# RÉVISION DU PLU DE MÉSIGNY

—  
APPROBATION DU PLU

**CONSEIL MUNICIPAL**

11 JUILLET 2019

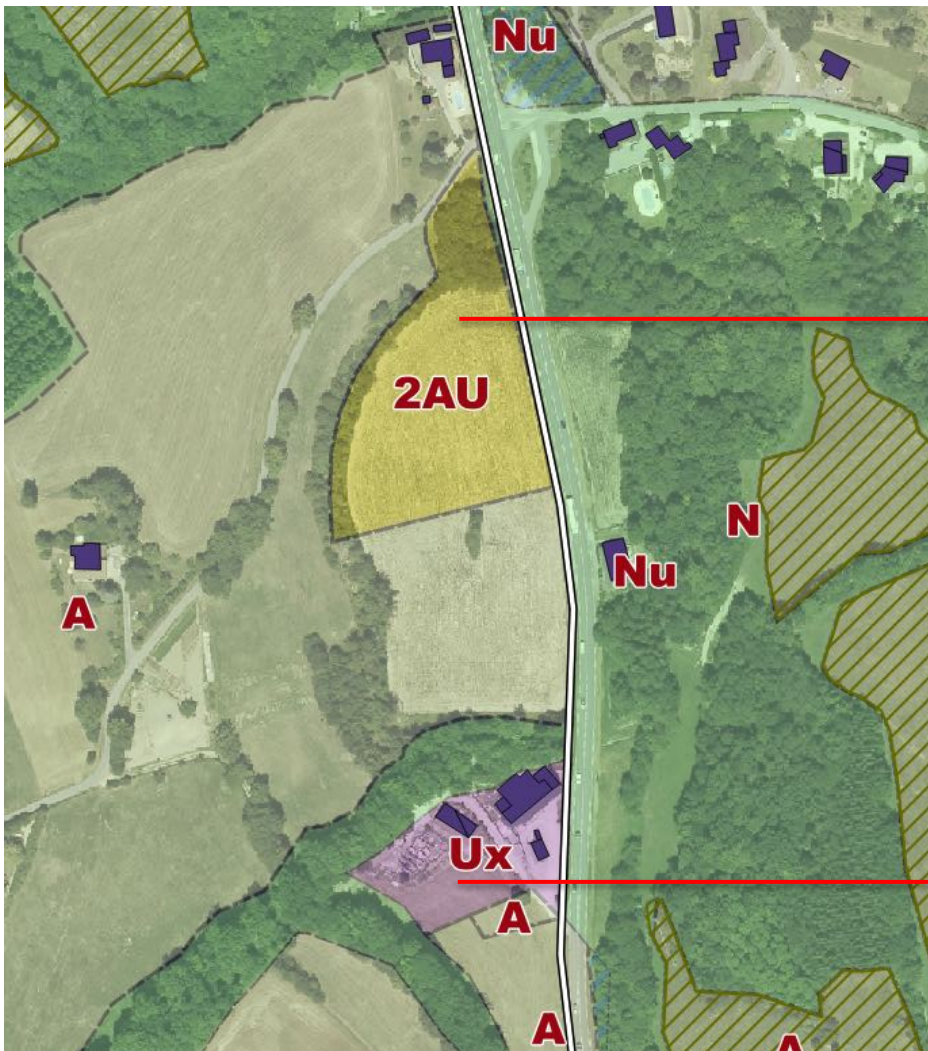
Circonscrire, au Chef-lieu, les zones U à la stricte enveloppe urbaine selon la méthodologie de définition de l'enveloppe urbaine du SCoT, en supprimant les extensions périphériques, pour un développement plus raisonné au regard du SCoT.

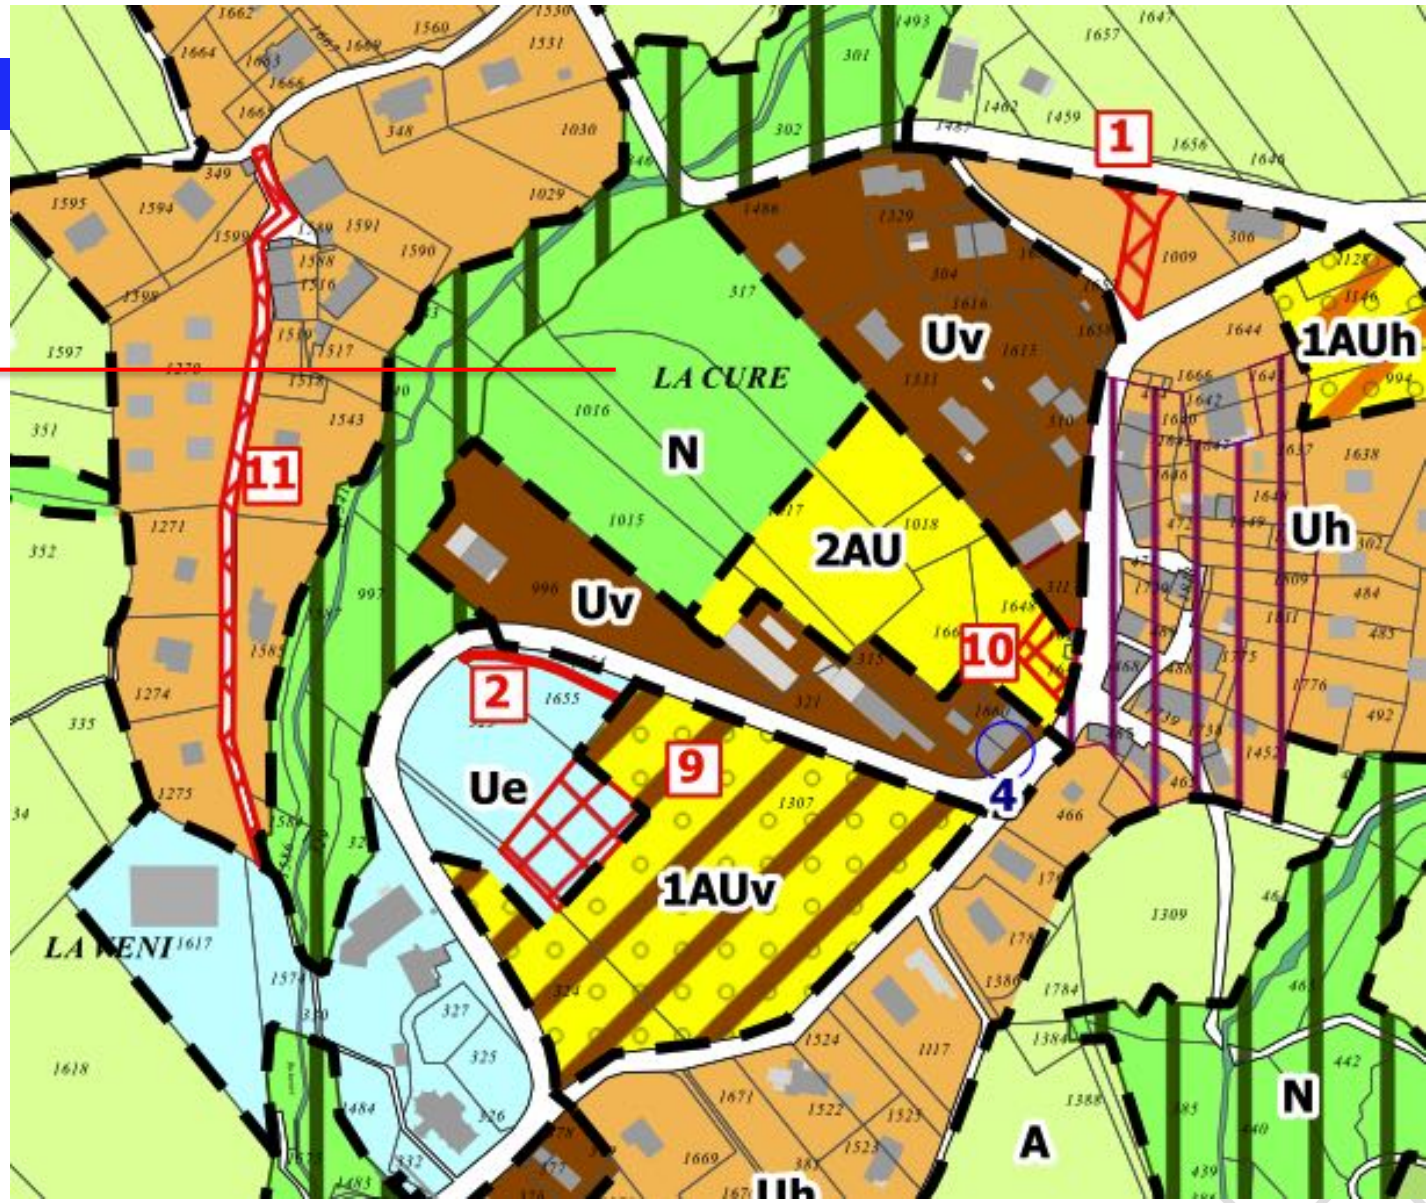
Reclassement en A

Passage en STECAL

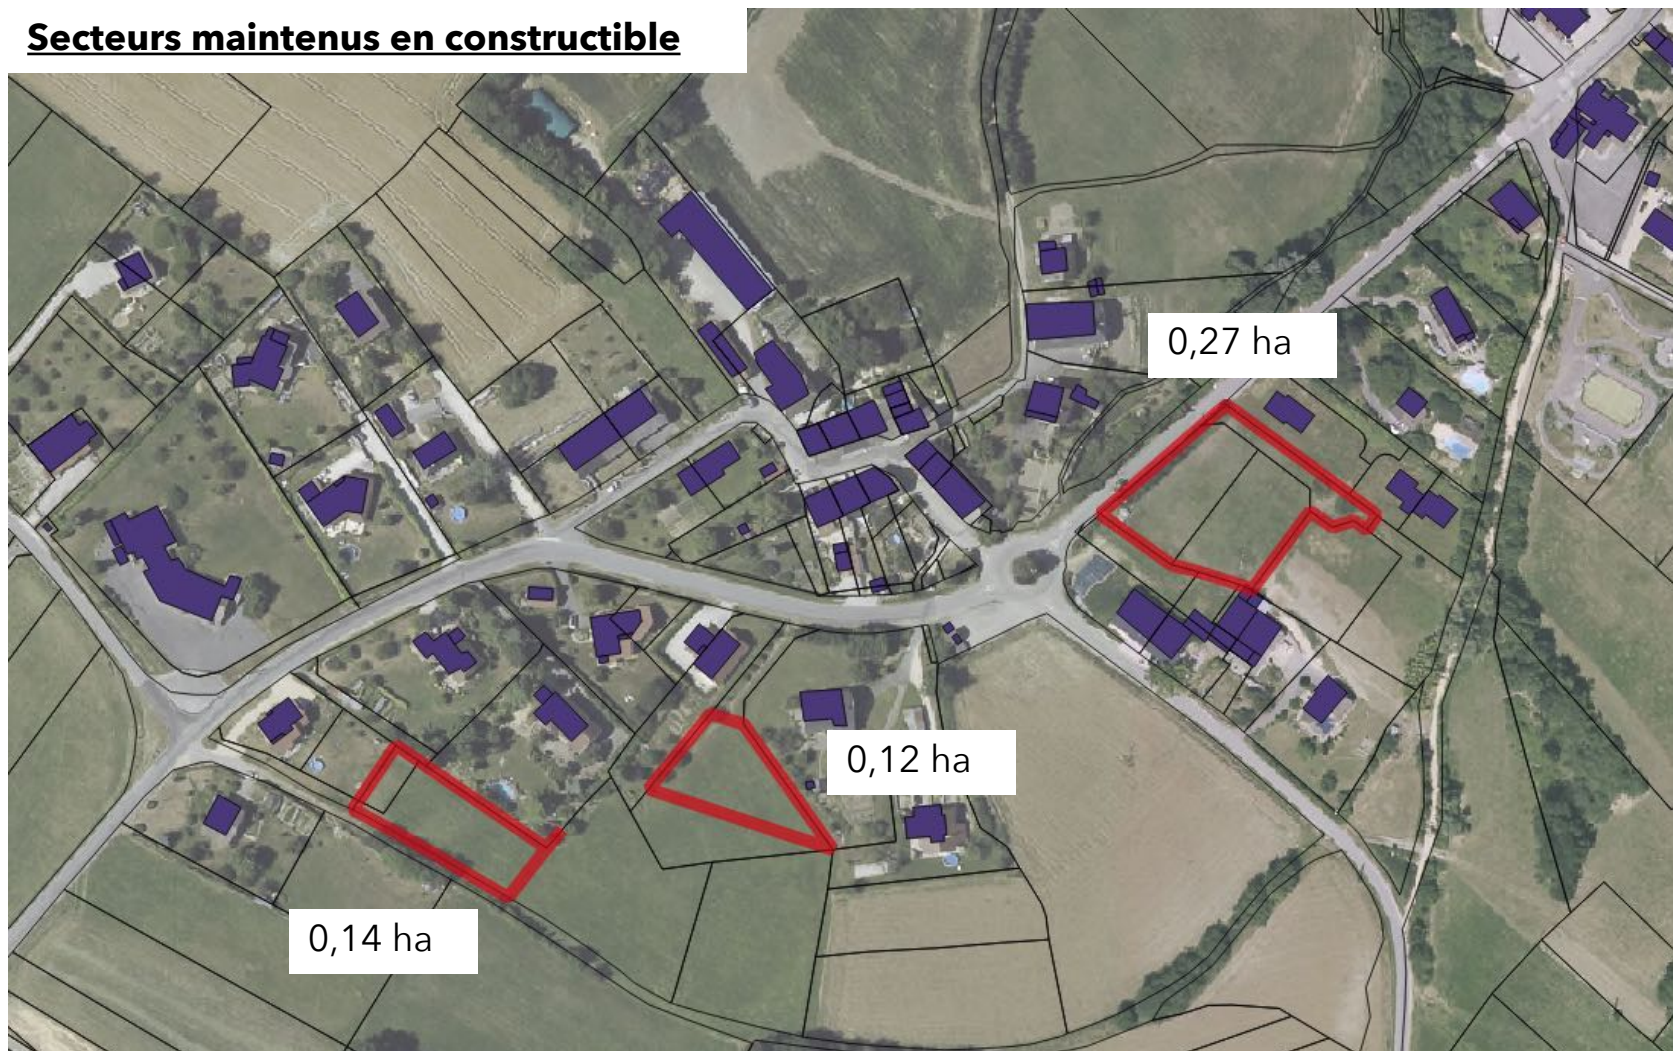
À reclasser en A

### Secteurs maintenus en constructible

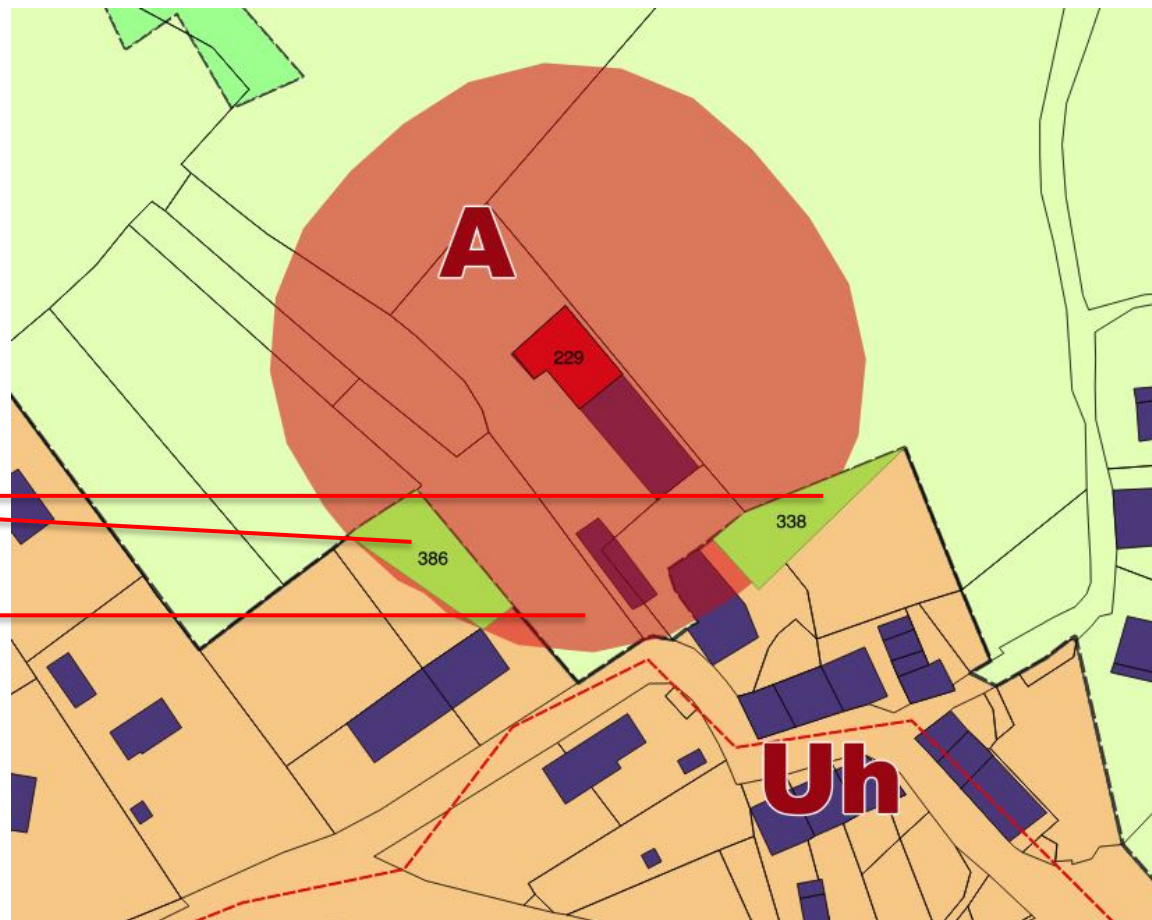
**Recommandation n°2** : préciser le maintien ou la suppression de l'ER n°8.

**Recommandation n°3**: Tracer les limites des zones U et A par application de la distance de réciprocité du Règlement Sanitaire Départemental de 50 m à proximité des bâtiments d'élevage, conformément au choix de la Mairie dans son mémoire en réponse.

**Reclasser en A les  
périmètres vert**

**Supprimer ER n°8**

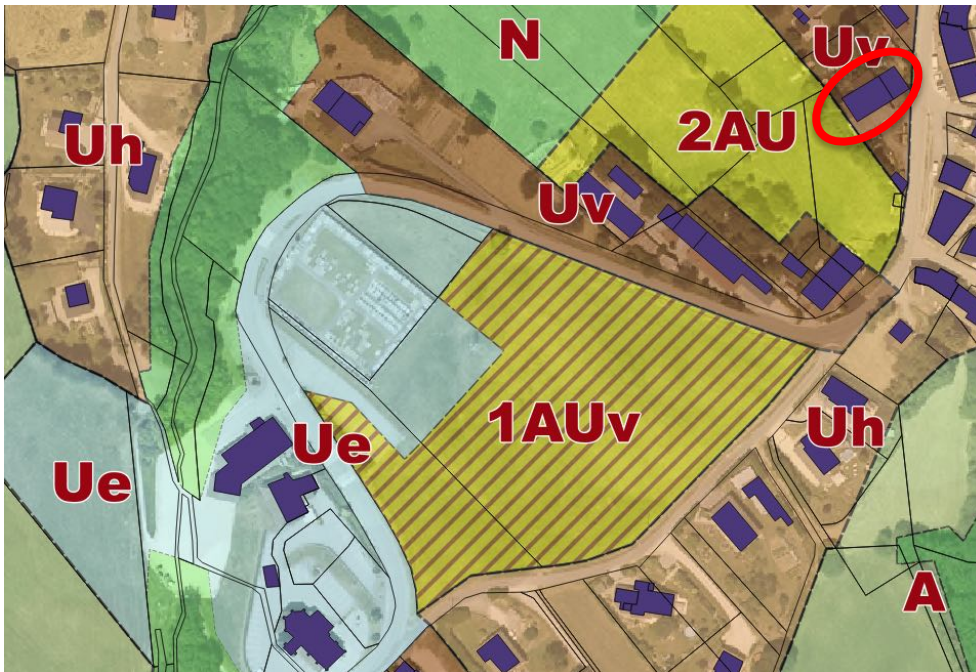
Ajuster STECAL n°1 en limite  
extérieure du Nu

Agrandir STECAL n°1  
*Penser à mettre l'indice 1*

### Suppression de la servitude rez-de-chaussée commerciale sur un bâtiment existant

## SERVICES DE L'ÉTAT (AUTRES QUE CDPENAF)

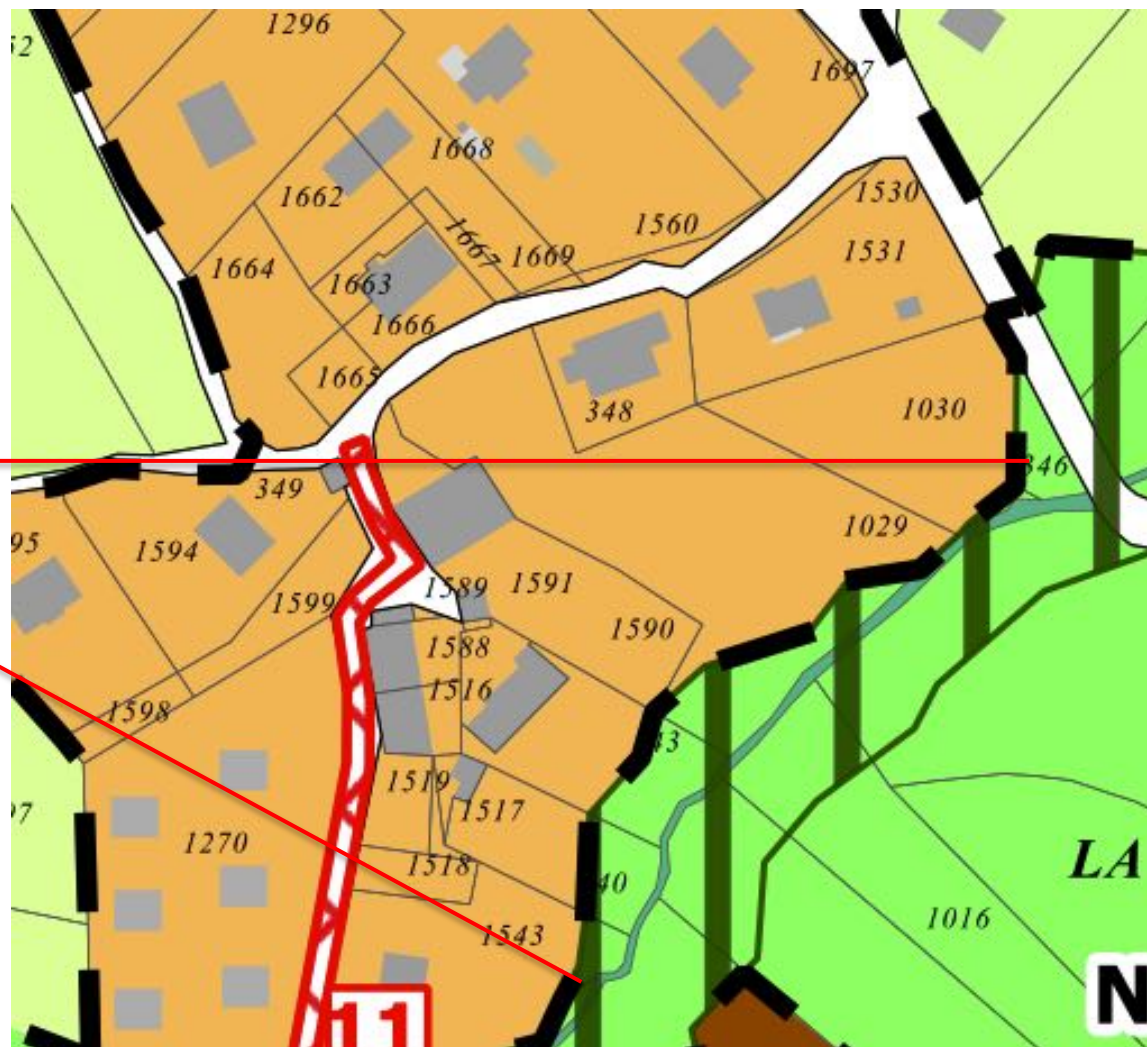
Avis, remarques, recommandations et réserves	Commentaires du commissaire enquêteur	Réponses de la Mairie
<p>A cela s'ajoutent des modifications demandées sur:</p> <ul style="list-style-type: none"><li>+ <u>les zones au nord-ouest de la Mure et à l'est des Parcelles</u> , zonées en Uh, en assainissement non collectif avec un sol qui ne permet pas l'infiltration des eaux usées après traitement et un milieu hydraulique saturé, ne devront pas recevoir de nouvelles constructions.</li><li>+ <u>le règlement de la zone A</u> pour être en conformité avec le Code de l'Urbanisme ,</li><li>+ <u>la matérialisation sur le plan graphique des périmètres de protection immédiat et rapproché des captages d'eau potable en application du code de l'Urbanisme,</u></li><li>+ <u>d'inscrire au niveau du PLU une partie des zones favorables recensées au Schéma Départemental des Carrières,</u> en tant que zones ouvertes à l'activité des carrières,</li><li>+ <u>la prise en compte des risques naturels</u> : restriction de constructibilité de parcelles classées en zone Uh et affectées d'aléas forts (parcelles 1029,1030, 536) et modification des documents et règlements associés.</li></ul>	<p>Remarque à prendre en compte</p> <p>Remarque à prendre en compte</p> <p>Remarque à prendre en compte</p> <p>A définir par la commune</p> <p>Remarque à prendre en compte</p>	<p>Une autorisation d'urbanisme sera conditionnée à une autorisation d'assainissement.</p> <p>Suivi de l'avis</p> <p>Non ce zonage règlementaire doit rester dans les Servitudes d'Utilité Publique (SUP).</p> <p>Une réflexion sera menée à l'échelle de la CCFU.</p> <p>Le règlement interdit déjà la constructibilité dans une bande de 10m le long des cours d'eau. Le classement en Uh permet de générer un CES utilisable sur la partie constructible</p>

**Caler la limite Uh à 10m  
du bord du ruisseau sur  
les parcelles 1030,1029  
et 1543**

## LA CHAMBRE D'AGRICULTURE 73-74

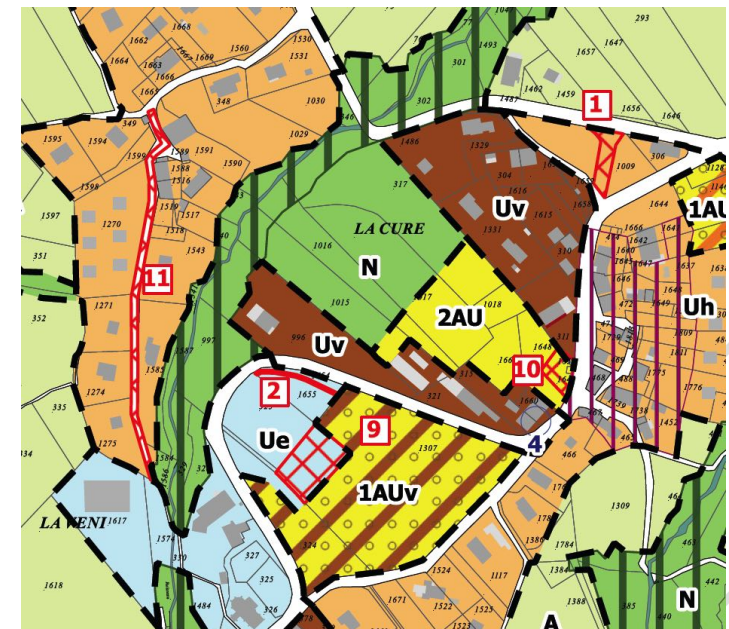
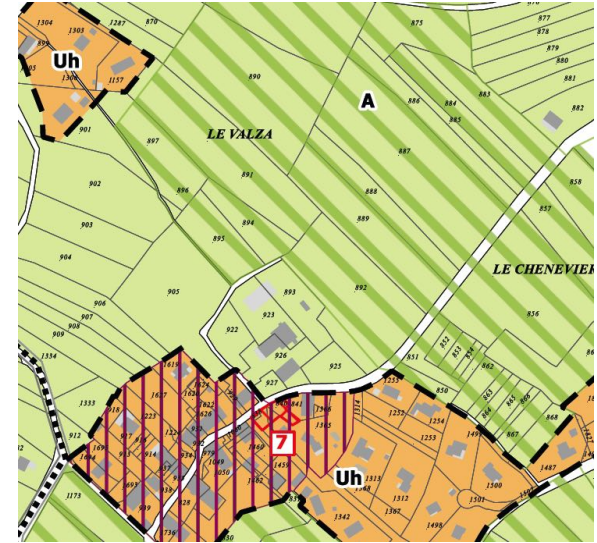
- Supprimer zone 2AU de la Bovière
- Réduire servitude paysage au lieu-dit « la Valza »
- Supprimer servitude paysage « aux Boules », « Montalu » et « les Esserts »
- Agrandir zone A au lieu-dit « la Cure »
- Identifier les bâtiments d'exploitation agricole au règlement graphique
- Interdire les parcs d'attraction et aires de loisirs en zone A
- Parler de local de surveillance et non pas de logement de fonction pour les actifs agricoles

## LE SCOT DU BASSIN ANNÉCIEN

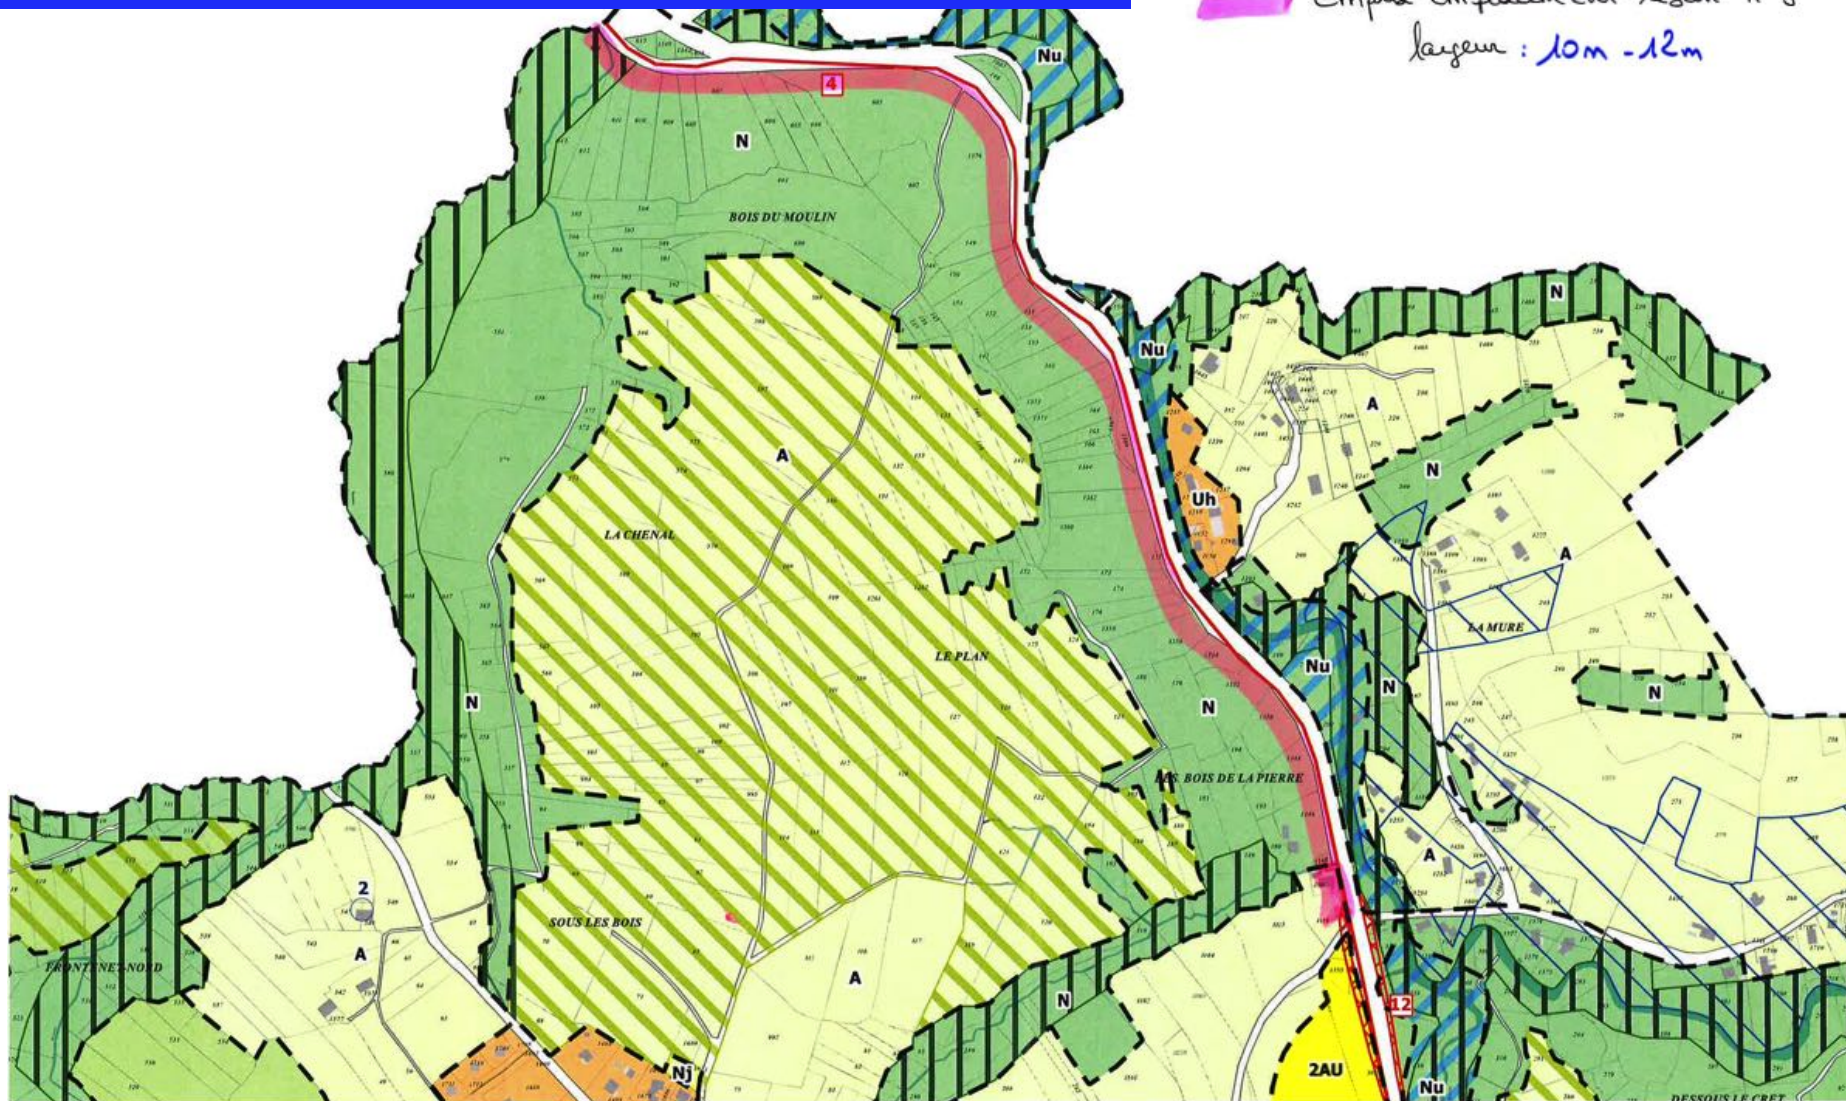
- Le PLU est à la limite de la marge de compatibilité du SCoT. L'effort de densité au Chef-lieu est lui apprécié.
- La consommation foncière est globalement compatible avec le SCoT , bien que maximale au regard du potentiel du SCoT sur 20 ans (3,75 ha).
- La zone 2AU du Chef-lieu, inscrite au titre de la rétention foncière ne doit être ouverte à l'urbanisation que dans l'hypothèse où le potentiel permis par le SCoT n'est pas atteint par la consommation d'autres tènements en extension, tel qu'il est mentionné dans le document
- - Les autres composants du PLU sont compatibles avec le SCoT.
